意見聴取会委員からのご質問に対する回答

平成 23 年 11 月 29 日

関西電力株式会社

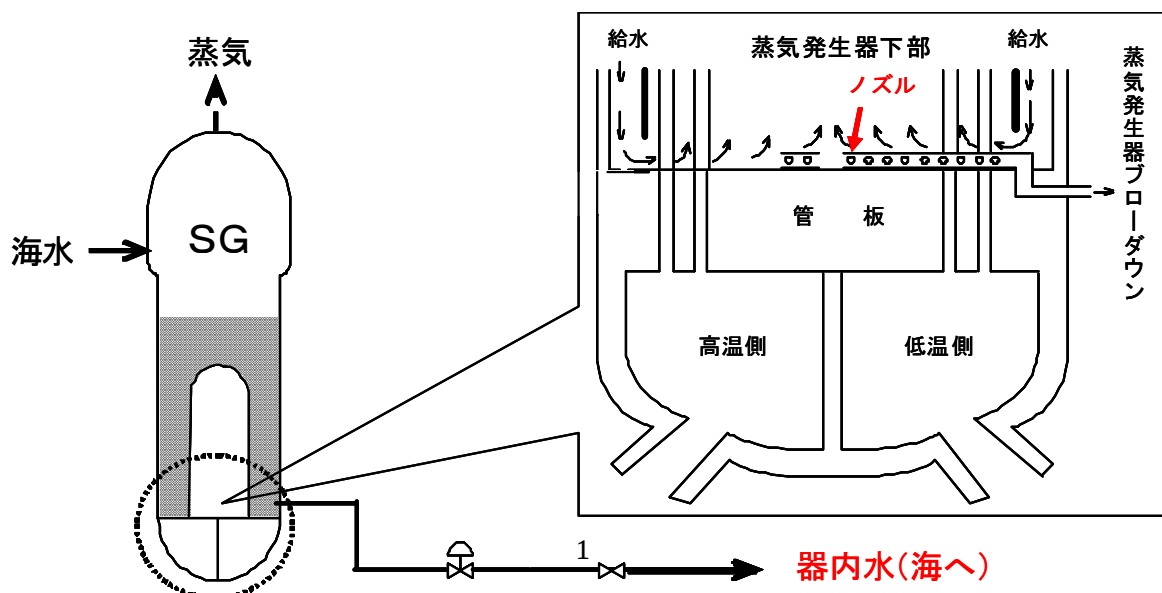
海水は、冷却水としては有効であるが、腐食、流路閉塞、伝熱阻害などの影響が考えられる。特に蒸気発生器 2 次側に海水を注水する場合において、流路閉塞や伝熱阻害の影響が、評価に影響しないことを示してほしい。

全交流電源喪失が発生した場合、まず、復水ピット、C-2 次系純水タンク、2 次系純水タンク（予備）の水源から蒸気発生器に淡水を供給する。事象発生後約 16 日後にはタンク内の水がなくなるため、蒸気発生器に海水を供給することになる。

1. 流路閉塞、伝熱阻害について

蒸気発生器に海水を供給し、器内水が蒸発すると、塩分濃度が上昇する。しかしながら、蒸気発生器内に注入する海水の塩分濃度が 3% であるのに対し、塩の溶解度は保守的に見ても約 25% 期待できることから、海水注入開始後約 17 日程度（冷却開始から約 33 日）析出することはない。

さらに海水による長期間の冷却を行う場合は、蒸気発生器ブローダウンシステムの弁を手動操作により開放し、濃度の高い器内水を排出することとしていることから、塩の析出を防止しながら冷却を継続することが可能であり、伝熱性能の低下（伝熱阻害）や、流路閉塞が発生することはない。

2. 蒸気発生器の腐食について

海水のpHはほぼ中性であり、温度は約 170℃～100℃程度と比較的低いことから、塩化物イオンに対する耐性の高い高ニッケル基合金の伝熱管や、低合金鋼製蒸気発生器本体損傷の可能性は極めて低い。

主冷却材ポンプ

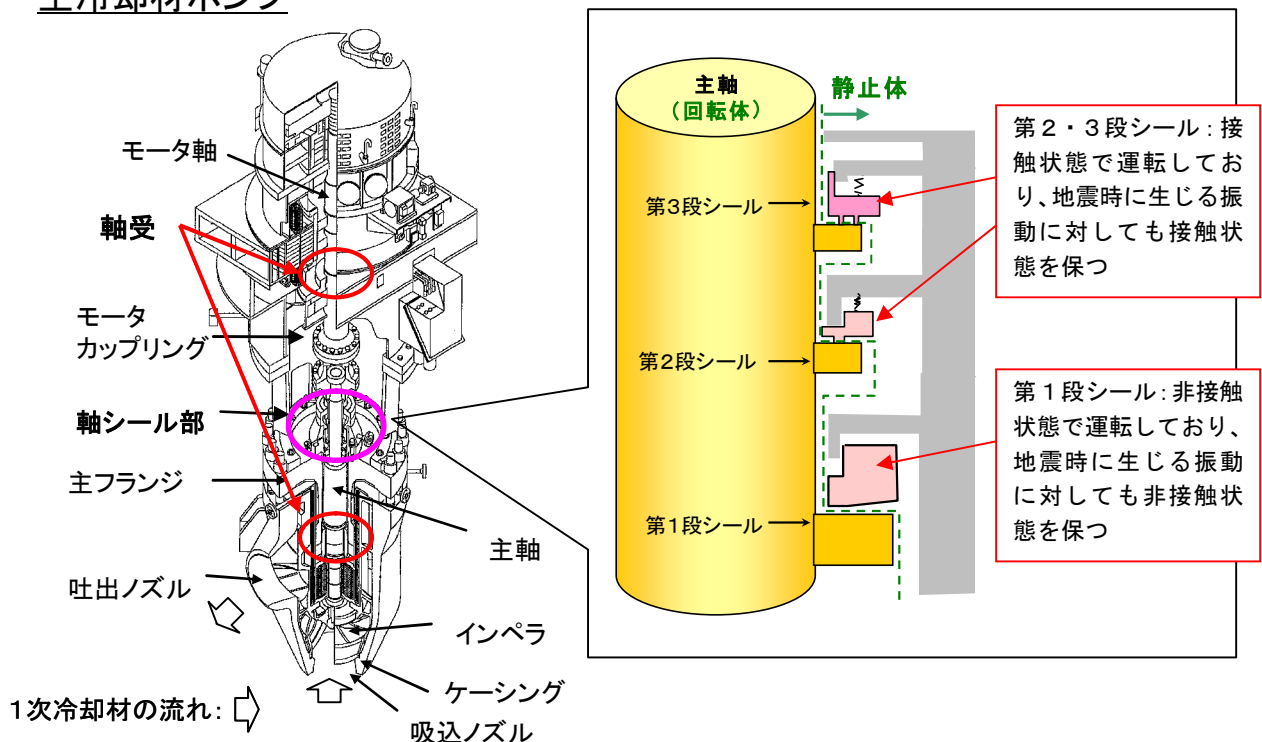
Q 3. 同：地震による原子炉冷却材ポンプシールの破損は考えなくて良いのか？その理由は何か？

1 次冷却材ポンプシールの各部品は剛構造であり、かつ、回転体側部品はポンプ主軸に対して、静止体側部品はシールハウジングに対してそれぞれボルト等で固定されている。

水平方向の地震荷重に対しては、1 次冷却材ポンプ及びモータの軸受けにより主軸の変位量が 1mm 未満に制限されるため、水平方向に 2mm 以上の可動範囲を持つシール各部が接触・破損することはない。

鉛直方向の地震荷重に対しては

- ・ 非接触シールである第 1 段シールは、通常運転状態で約 $10\mu\text{m}$ 程度の隙間を保って運転しており、地震時に生じる振動に対しても大きな剛性を持つ流体膜が間に存在することから隙間は狭まることはなく、シール面同士が接触・破損することはない。
- ・ 接触シールである第 2 段・第 3 段シールはバネ及び自重により接触状態を保つことから、地震時に生じる振動により破損することはない。

イベントツリーの耐震裕度及びクリフエッジ評価（補機冷却水の喪失）（地震：炉心損傷）

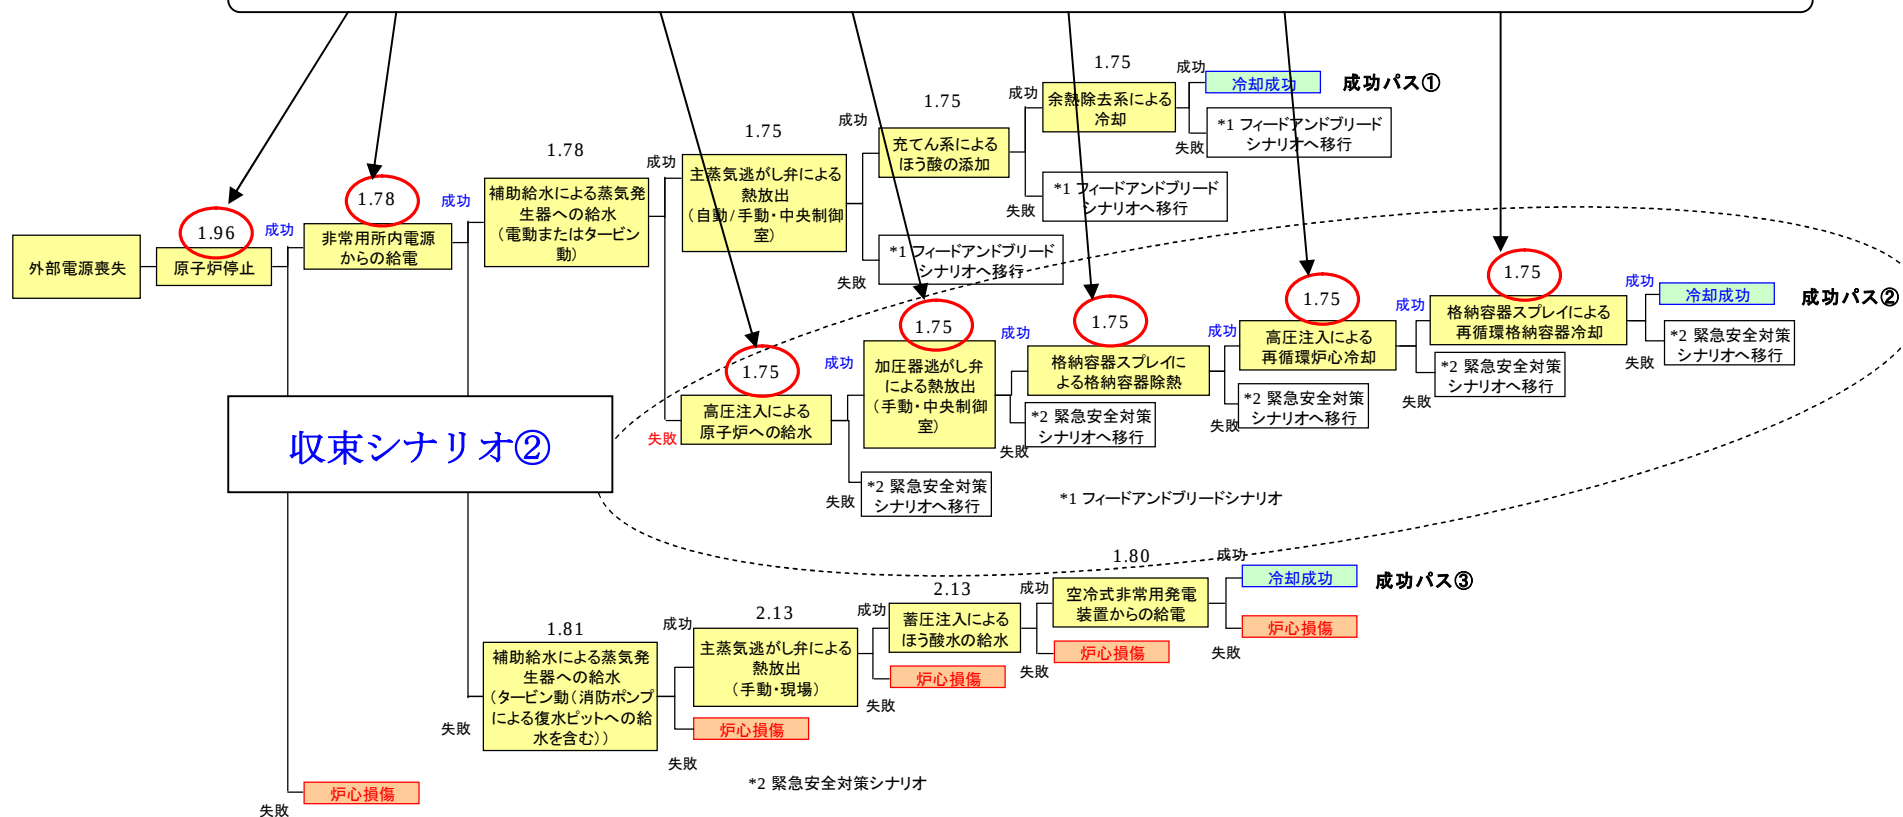
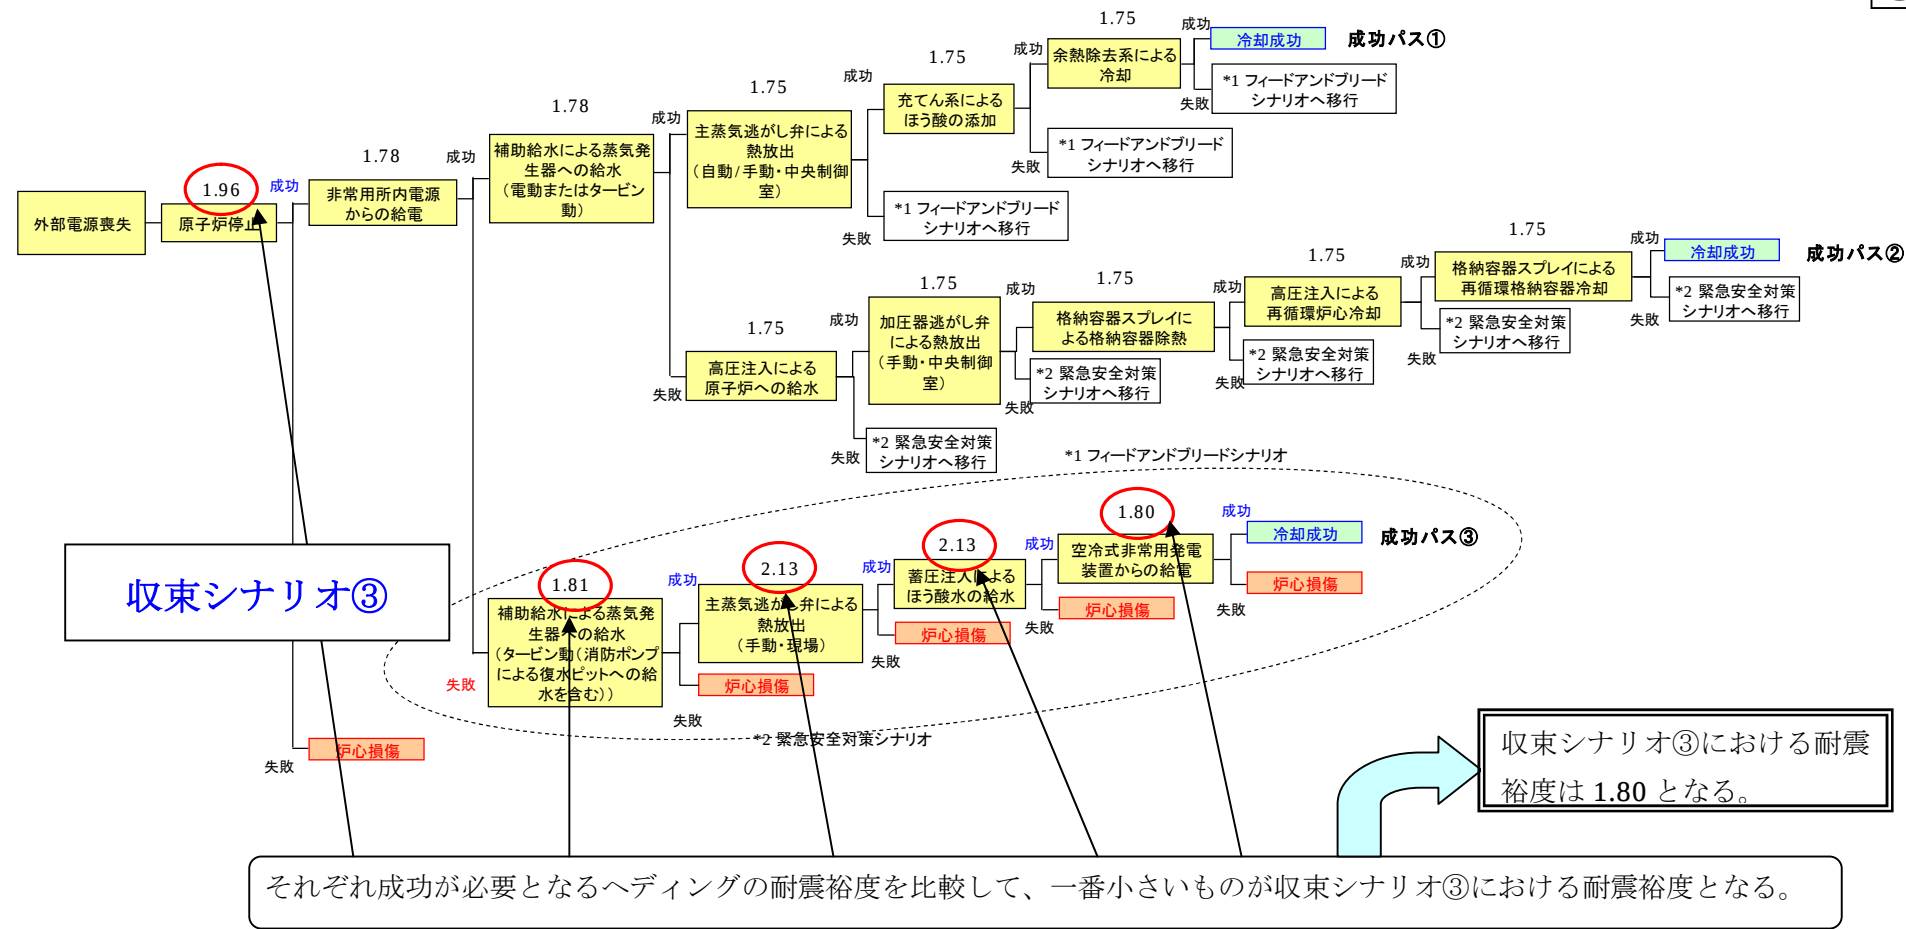
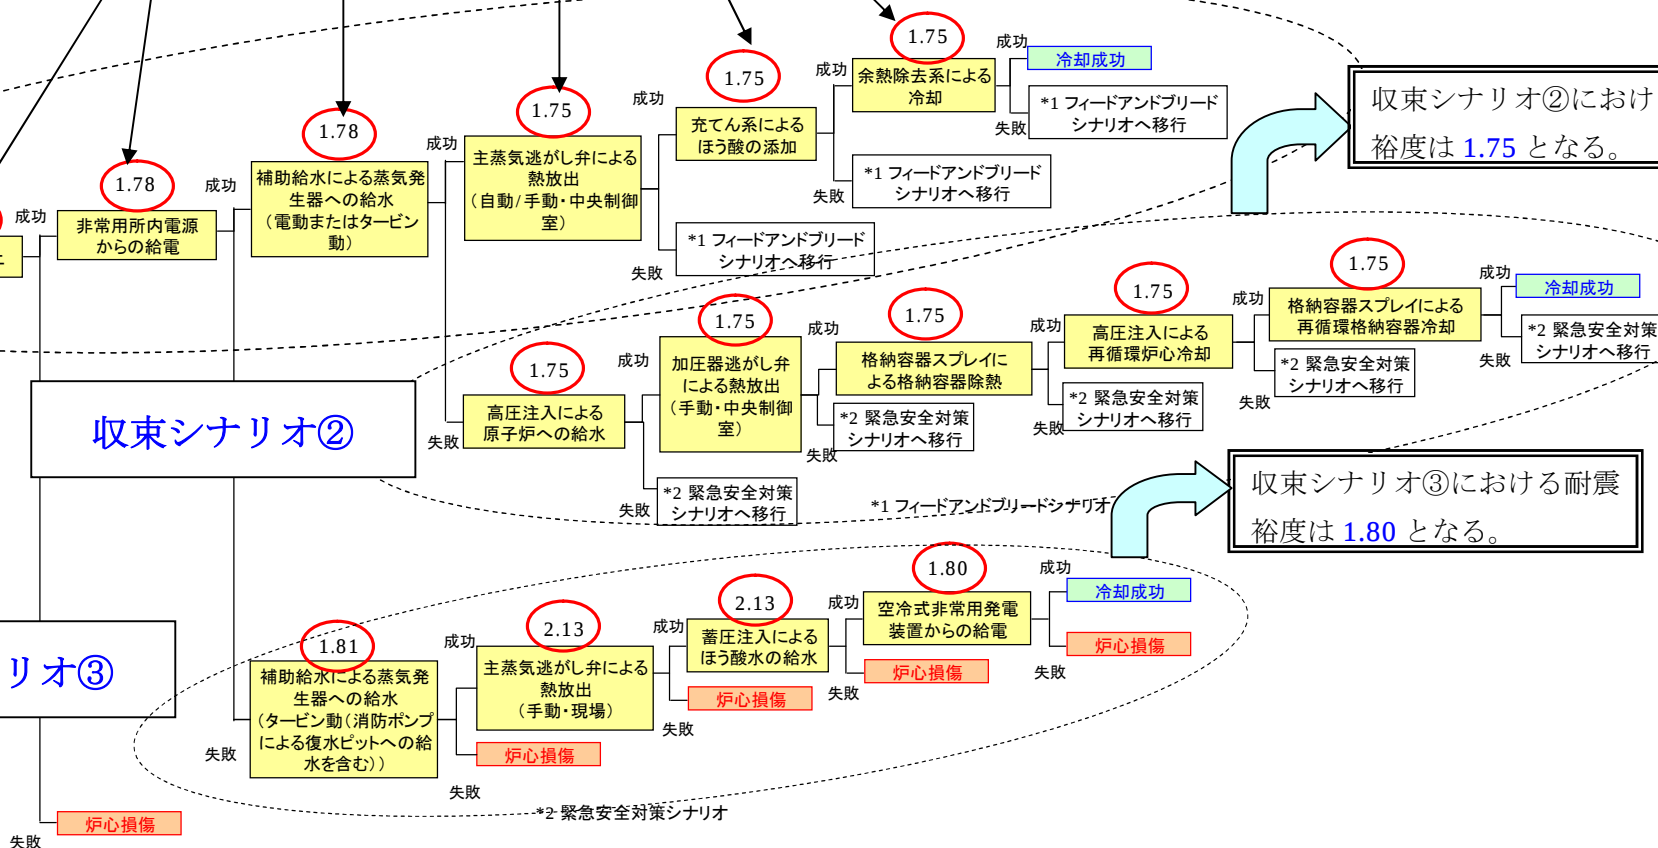
Q 5. P. 21 g 項：収束シナリオとして①、②、③が特定されているが、それぞれのシナリオに対する耐震裕度はどの程度か？（例えば、P.21 の外部電源喪失に対して、③ についてのみ 1.80Ss と記載されているに留まっている）

外部電源喪失時の収束シナリオ 3 通り（①～③）についてイベントツリーに展開したものが添付 5-(1)-12 である。それぞれの収束シナリオについては以下の手順で耐震裕度を評価した。

例えば収束シナリオ①（説明資料(1/4)）については、それぞれのヘディング（原子炉停止、非常用所内電源からの給電、補助給水による蒸気発生器への給水（電動またはタービン動）、主蒸気逃がし弁による熱放出（自動／手動・中央制御室）、充てん系によるほう酸の添加、余熱除去系による冷却）が全て成功することで成立する。つまり、それぞれが持つ耐震裕度を全て下回る地震の時に成功するシナリオであることから、それぞれの耐震裕度のうち、一番小さい耐震裕度が収束シナリオ①の成立に必要な耐震裕度（1.75）となる。

次に、外部電源喪失時の耐震裕度を評価する際には、収束シナリオ①～③のうち、どれか一つが成立すればいいことから、3つのシナリオのうち一番大きい耐震裕度（1.80）が外部電源喪失時の耐震裕度となる。（説明資料(4/4)）

電動及びタービン動補助給水ポンプへの浸水経路

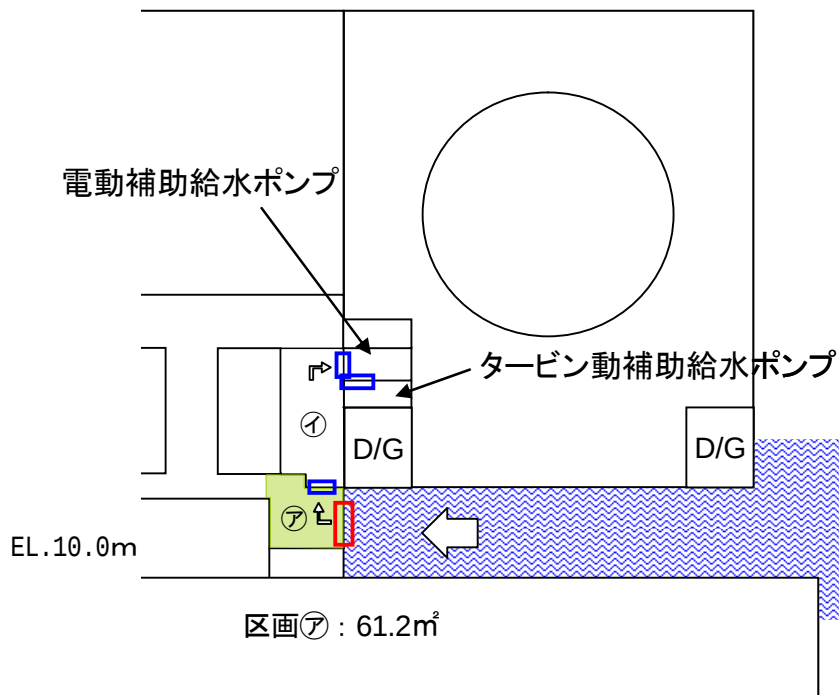
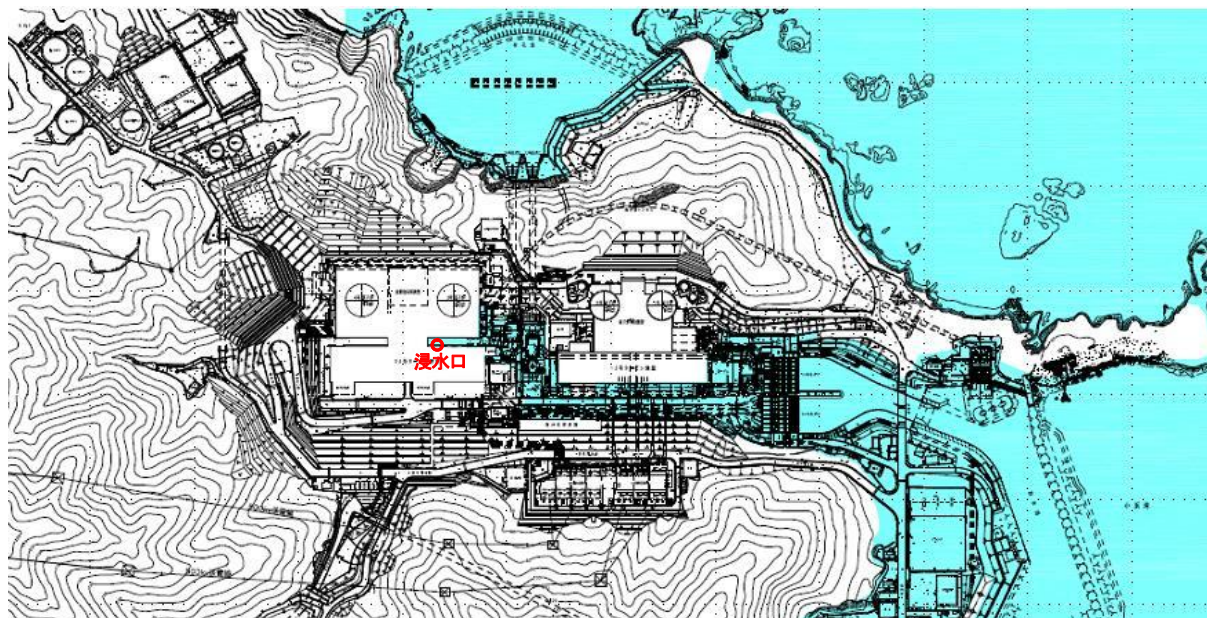
P.33 の①～⑥の方法で評価したものが、許容津波高さとなることであるが、具体的な評価例を示してほしい。文章だけの説明では具体的なイメージが掴めないの
で、可能であれば図を使って説明してほしい。

A 9 . 本報告書添付の許容津波高さ評価結果は、扉等からの浸水を考慮せずに評価しており、その許容津波高さで影響を受ける設備が建屋内に設置されている場合においては、浸水を考慮した場合に比べ、過大評価している可能性がある。よって、その評価結果の妥当性を確認するために、P.33 の①～⑥の手順によって、浸水量を評価して、クリフエッジとしての許容津波高さを再評価する。

今回の評価では、許容津波高さの最も小さい設備は電動及びタービン動補助給水ポンプで許容津波高さは 11.4m となったが、これらは建屋内機器のため、当該設備を対象に下記①～⑥の手順で再評価を行った。

- ① 当該設備の設置区画は、建屋外部に面しておらず、複数の区画(㉗～㉙)を介して浸水する。そのため、まず建屋外部に面する区画㉗の浸水高さを評価した。区画㉗の扉(浸水口)高さ(10.0m)及び津波高さ(11.4m)から、浸水口が浸水を受ける時間(浸水継続時間)を計算する。
計算に際しては、保守的に、周期 30 分の正弦波 1 波の津波を想定し、扉が浸水を受ける浸水継続時間を算出した。【浸水継続時間 4.8 分】
- ② ①の浸水継続時間中の浸水口に対する津波の水位及び当該扉の仕様をもとに、区画㉗への浸水量を算出した。【浸水量 0.13m³】
- ③ ②の浸水量及び区画㉗の面積(61.2 m²(出入口付近のみ))から、当該区画の浸水高さを算出した。【浸水高さ 0.3cm】
- ④ つまり、建屋の出入り口付近が 0.3cm 程度浸水するだけであり、電動及びタービン動補助給水ポンプは浸水せず機能喪失しないと評価できる。
- ⑤⑥ よって、11.4m は緊急安全対策として実施したシール施工範囲としての高さであるため、この高さを越えると瞬時に浸水し、機能喪失すると仮定することから、電動及びタービン動補助給水ポンプの許容津波高さは 11.4m と評価できる。
当該設備以外の設備等については、それ以上の高さにあり、かつ浸水経路を考慮すると、電動及びタービン動補助給水ポンプが一番初めに浸水することから、当該プラントのクリフエッジとしての許容津波高さは、11.4m と評価できる。

当該プラントは、若狭湾からの津波に対して、山が取り囲むような配置となっており、想定する津波は、東側にある取水口方向から敷地に対して浸入すると考えられるが、建屋外部に面した扉及びシャッターは津波に正対していないため破損を考慮しない。

緊急安全対策の施工例

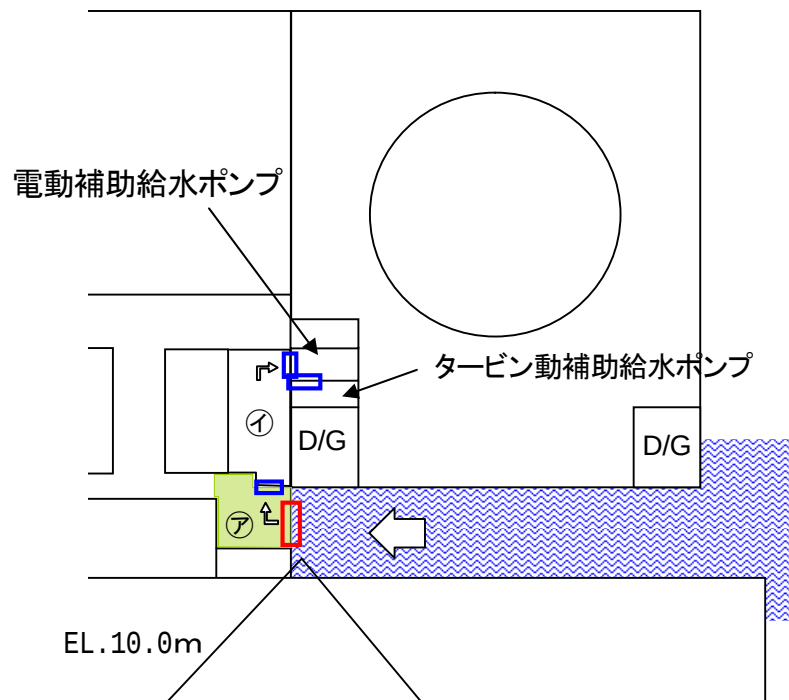
添付 5-(2)-5：多くの機器について、浸水口高さが対策前後で 10.0 m から 11.4m と高くなっており、これは、シール等の施工による浸水防止効果を考慮した結果と思われるが、具体的にはどのような施工を行ったのか？（単なる浸水ではなく、動的な力を伴うような津波でも十分な浸水防止効果が期待できるのか？）

添付 5-(2)-5 における浸水口高さ（対策前、対策後）は、緊急安全対策前後における浸水口高さを表しており、扉や貫通部へのシール施工等による浸水防止効果を考慮したものである。

緊急安全対策では、建屋配管貫通部には、シリコン等による充てんタイプシール材を充てん処置している他、建屋扉の隙間には、クロロプレンゴムによりシール施工している。

また、現時点においては、電動及びタービン動補助給水ポンプ室への浸水経路のうち、緊急安全対策を実施した当初の扉とは別に、建屋への浸水口である制御建屋の外部に面した既存の扉・シャッターの前面に、シール施工した防潮扉を追加設置することで、浸水防止効果を高めている。

なお、制御建屋の外部に面した防潮扉を対象に浸水量を計算した結果、 0.13m^3 と微量であり、クリフエッジへの影響がないことを確認している。

大飯発電所は、山が取り囲むような配置となっていることから若狭湾からの津波は取水口方向から敷地に浸入すると考えられる。今回評価した制御建屋外部に面した防潮扉は浸入してきた津波に対して正対していないことから、津波の動的な力を考慮する必要がないと判断しており、これらの対策について、津波の動的な力は考慮したものではない。

大飯3号機の敷地レベルと主要な機器等の配置レベル

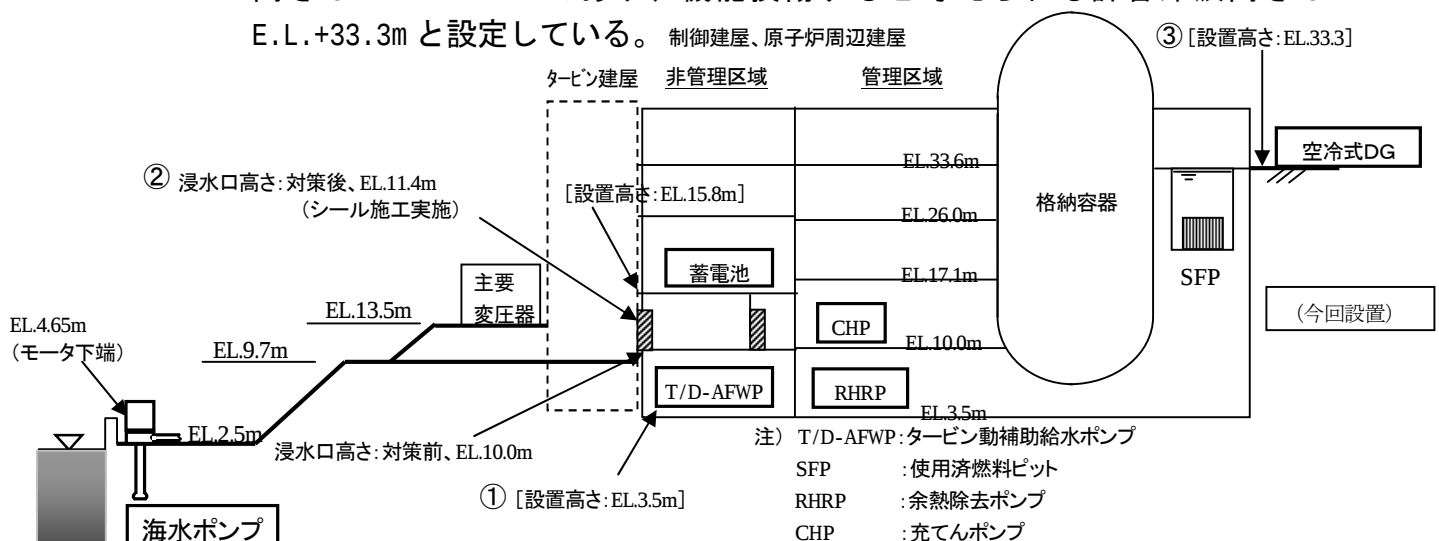
添付5-(2)-5：設置高さと浸水口高さを比べて大きい方を許容津波高さとして
いるように見えるが、P.33の①～⑥の評価との関係はどうなっているのか？

許容津波高さを決めるに当たって、幾つかのパターン（例えば、設置高さと浸水
口高さとの位置関係。設置高さと区画内最大浸水レベルとの位置関係）があるの
ではないかと思っているが、もしそうしたパターンがあるのであれば、それぞれごと
に代表例で説明してほしい。（P.33の①～⑥の説明が理解できれば、この疑問はク
リアされるかもしれませんが）

A 1 1 . 添付 5-(2)-5 は、設備の設置高さと当該設備に対する浸水口の高さを調査し、
高い方を許容津波高さとして設定している。この評価は、機器毎に浸水量評価
を行うものではなく、シール施工等を実施した高さまでは浸水しないものとし
て評価したものである。この高さ情報をもとに各起因事象の収束シナリオを評
価した結果、電動及びタービン動補助給水ポンプがクリフエッジ機器となった。
当該設備は建屋内に設置されており、扉等からの浸水を考慮せずに評価したた
め、過大評価している可能性があることから、P.33 の①～⑥の手順によって
クリフエッジとしての許容津波高さを再評価している。

「設置高さ」は、屋内機器については各機器が設置されているフロアレベルを、
屋外機器については各機器が設置されている敷地高さを記載している。

「浸水口高さ」は、屋内機器については当該機器が設置されているフロアへの
浸水経路となる開口部や扉等の高さを、屋外機器については津波の浸水により
当該機器が機能喪失すると考えられる高さを設定している。また、「許容津波
高さ」は、設置高さと浸水口高さ(対策後)の高い方の値を採用している。具
体的には、屋内機器の一例として、①タービン動補助給水ポンプは設置高さとし
て E.L.+3.5m のフロアに設置されているが、②当該機器への浸水が考えられる
開口部等の高さは E.L.+11.4m であり、当該機器に関する許容津波高さは
11.4m と設定している。

また、屋外機器の一例として、③今回設置した空冷式非常用発電装置の設置
高さは E.L.+33.3m であり、機能損傷すると考えられる許容津波高さは
E.L.+33.3m と設定している。

大飯 3 号機 原子炉容器 A ループ出口管台溶接部の補修

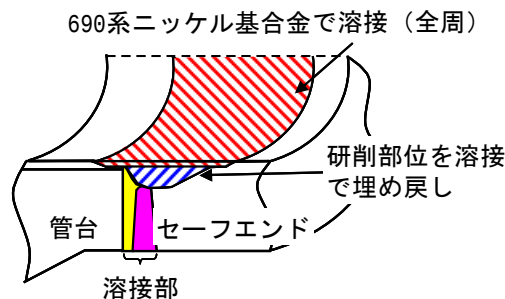
Q 4. 大飯 3 号機では、2008 年に原子炉圧力容器一次冷却水出口ノズルのセーフエンド溶接部に深さ 20 ミリを超えるひび割れが観測され、70 ミリ厚の配管を工事認可申請書の記載を変更して 53 ミリまで削って運転を再開した。
この劣化個所が現在どのような状態になっているか。また、類似箇所での健全性評価はどのようになされているか。今回提出されたストレステスト報告書には、この問題についての記載がないと思われるので、追加記載を求める。

大飯 3 号機では 2008 年度の定期検査において原子炉容器 A ループ出口管台溶接部に傷（応力腐食割れ）が認められ、研削による傷の除去及びピーニング（応力腐食割れの要因となる金属表面の引張残留応力を除去し、圧縮応力を付与する手法）を施工した。

当該部位については、2009 年度の定期検査において、研削した部位を溶接（窪みを埋め戻す）し、その後、接液部（溶接部内面全周）を、より耐食性に優れた 690 系ニッケル基合金で溶接する工事が完了している。
